PARECER TÉCNICO REFERENTE ÀS NASCENTES NA ÁREA DO REASSENTAMENTO DE BENTO RODRIGUES

SETEMBRO DE 2019

Título do Projeto:	ESTUDOS HIDROGEOLÓGICOS PARA RECUPERAÇÃO AMBIENTAL NA BACIA DO RIO DOCE
Contrato:	PEDIDO Nº 4800015316 – OS04
Vigência Contrato:	30/12/2020
Centro de Custo:	971
Local:	Rio Doce/MG

R_FRN971_01_PAT_RF

Figura 5.7: Descrição do furo de sondagem SP-BVP-90, localizado no lote 309.

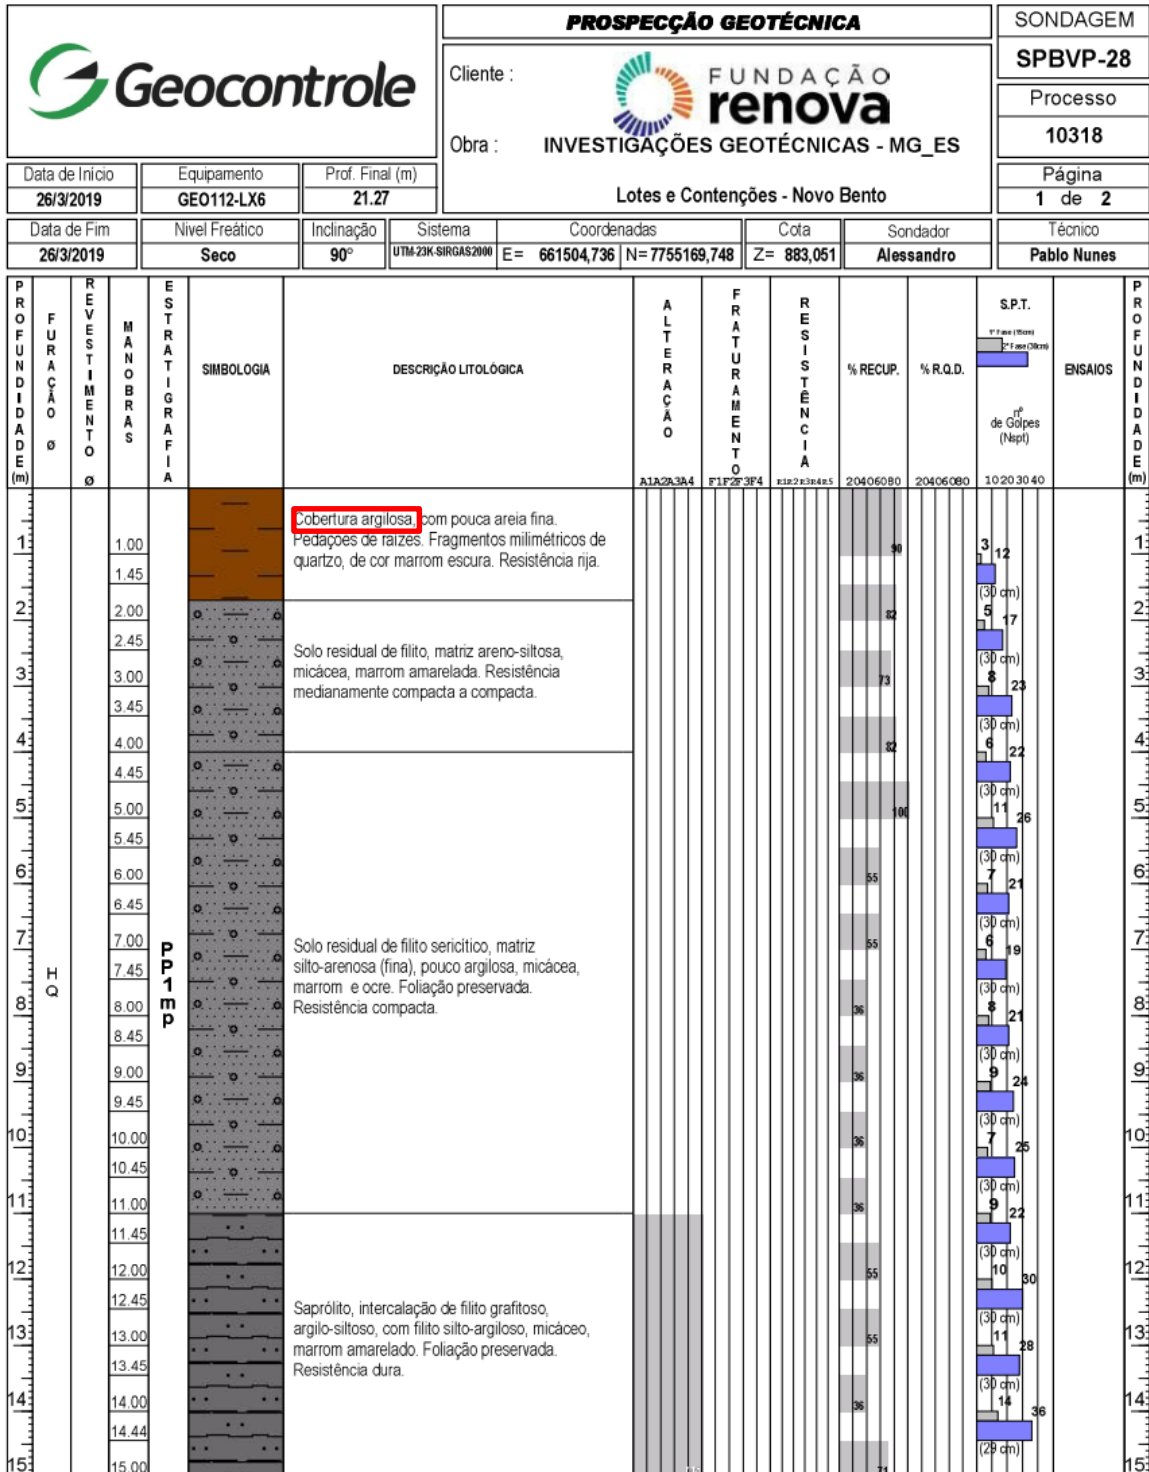
O nível d'água mais raso foi encontrado no furo SP-BVP-90, que indica que o nível d'água está a uma profundidade de 6,35 m. Para que ocorresse uma nascente natural na região, o nível d'água deveria estar aflorante ou muito próxima à superfície.

Figura 5.10: Localização de sondagens na quadra I (A) em lotes com restrição definida pela Ramboll (B).

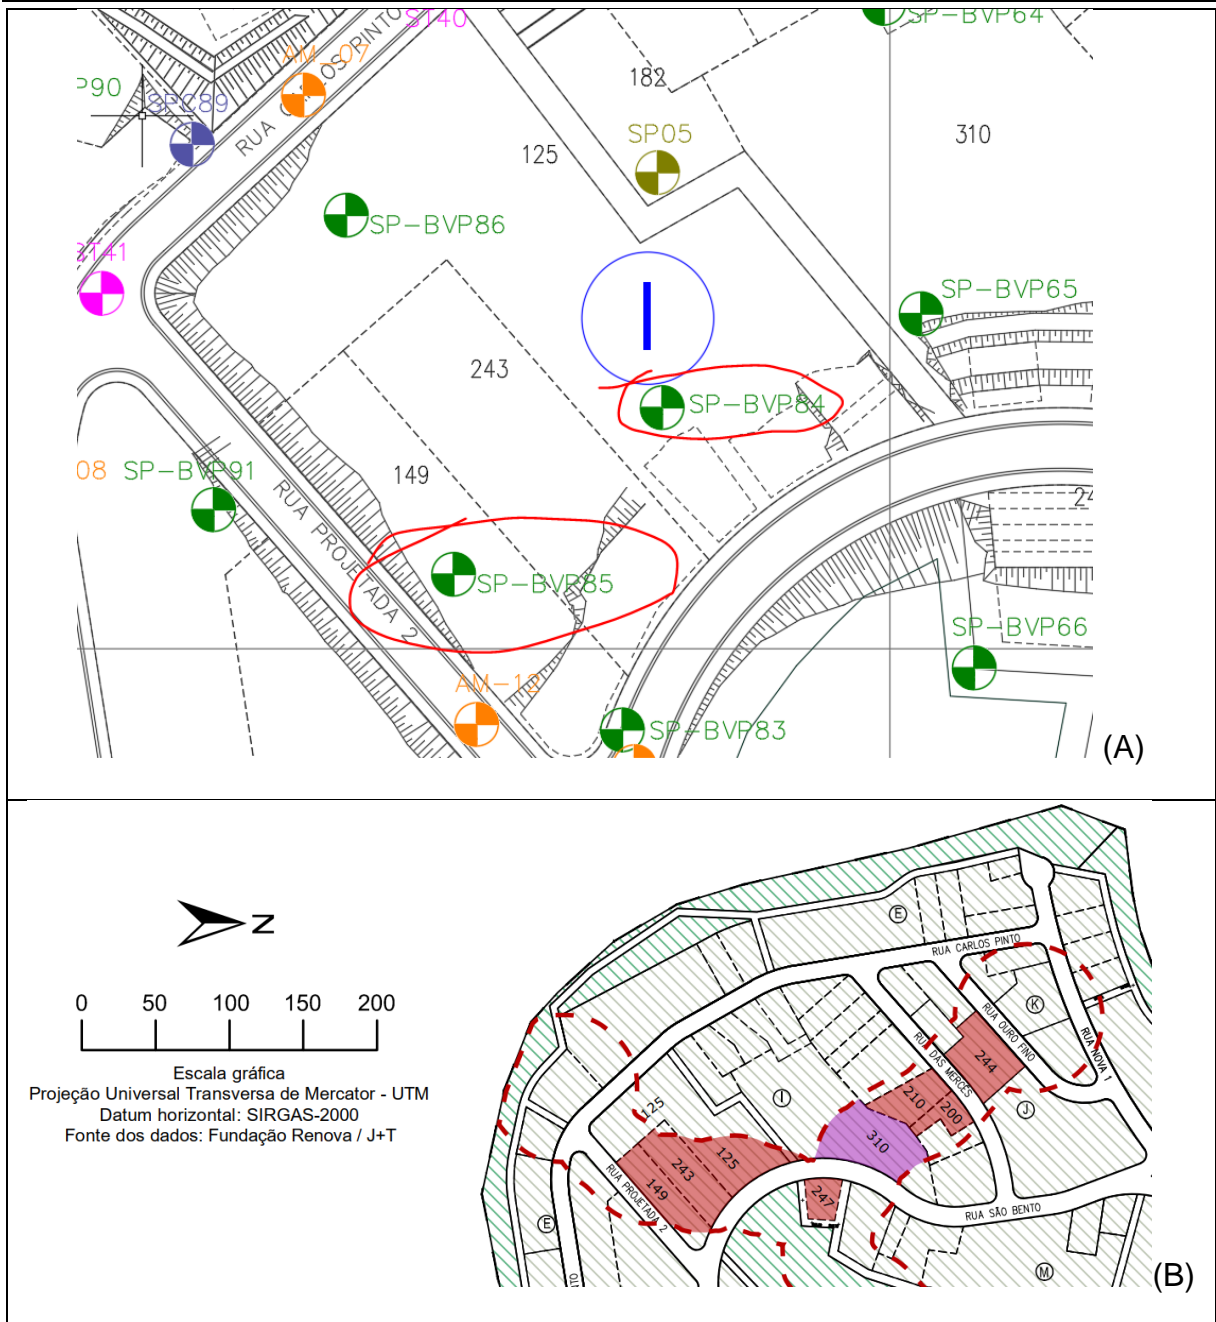
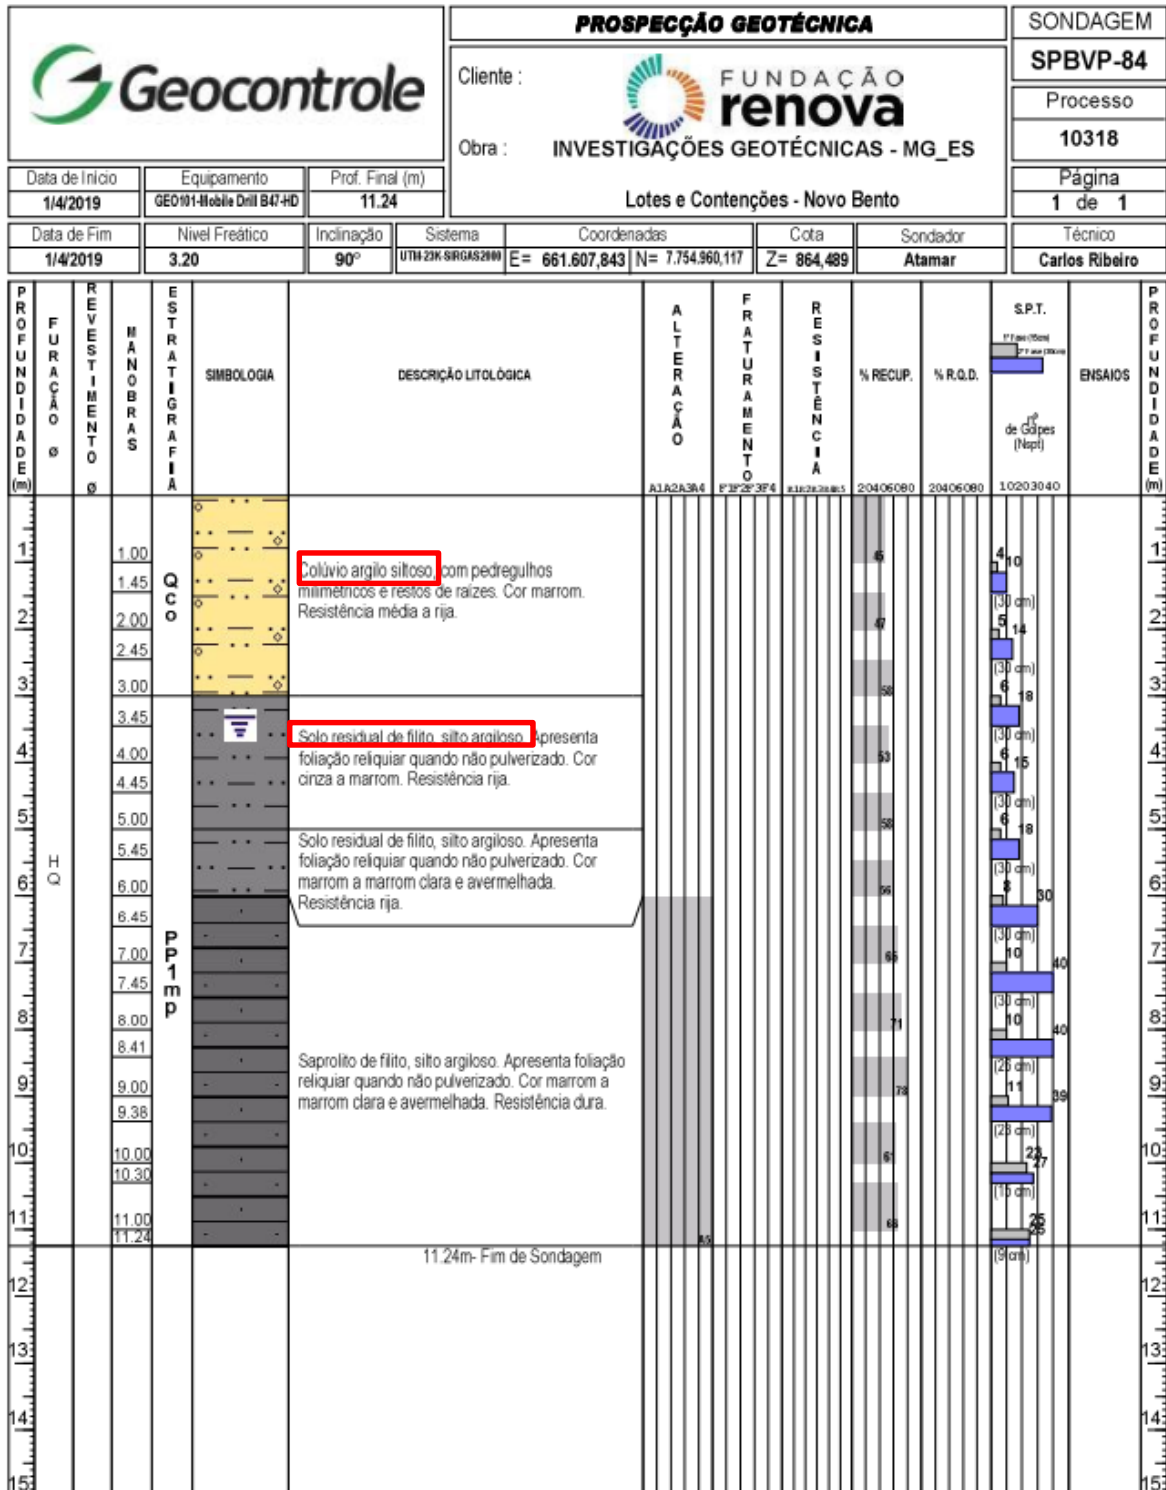
Observando ainda as zonas de restrição para ocupação identificada pela Ramboll (Figura 5.10), podemos analisar os furos de sondagem SP-BVP84 (Figura 5.11) e SP-BVP85 (Figura 5.12), localizados na quadra I.

Figura 5.11: Descrição do furo de sondagem SP-BVP-84.

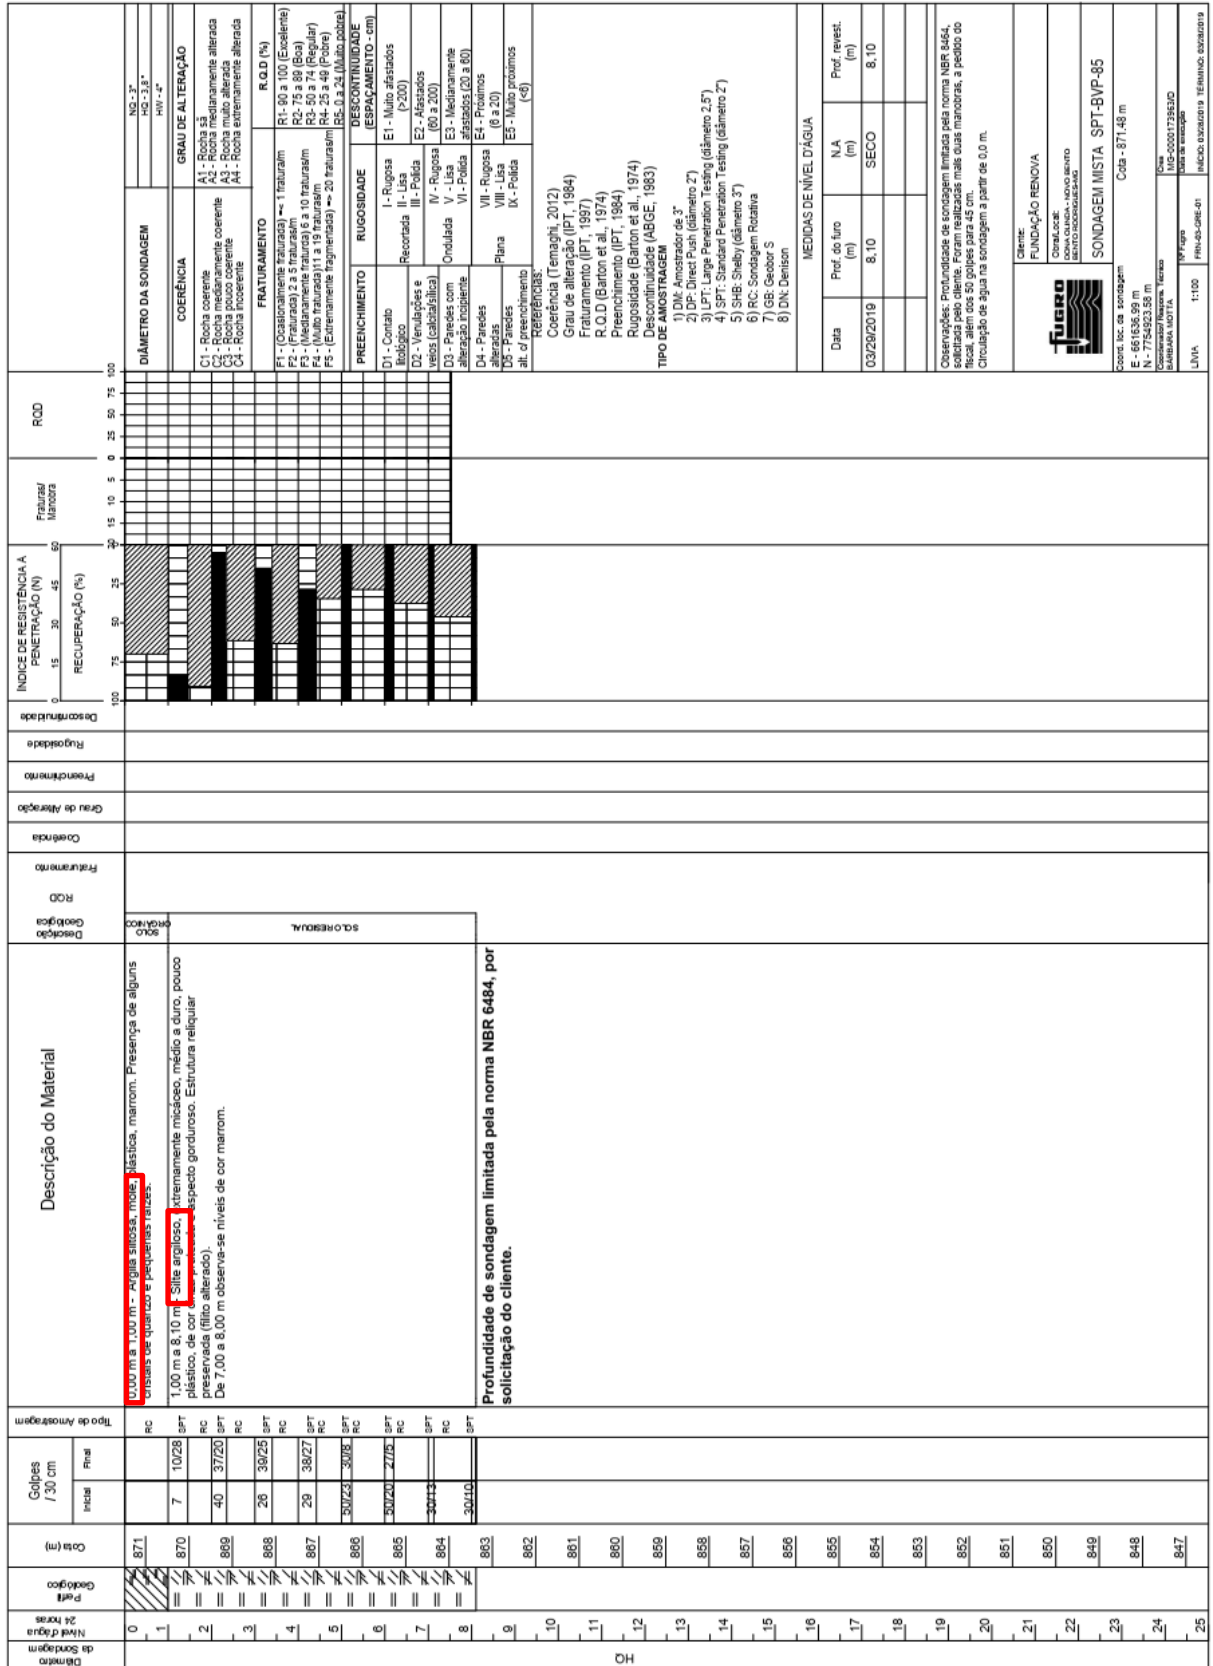
Assim como discutido para os furos de sondagem localizados no lote 309, o furo SP-BVP84 nos fornece a informação de que o nível d'água se encontra a 3 metros de profundidade, indicando que a água subterrânea natural não poderia estar à superfície.
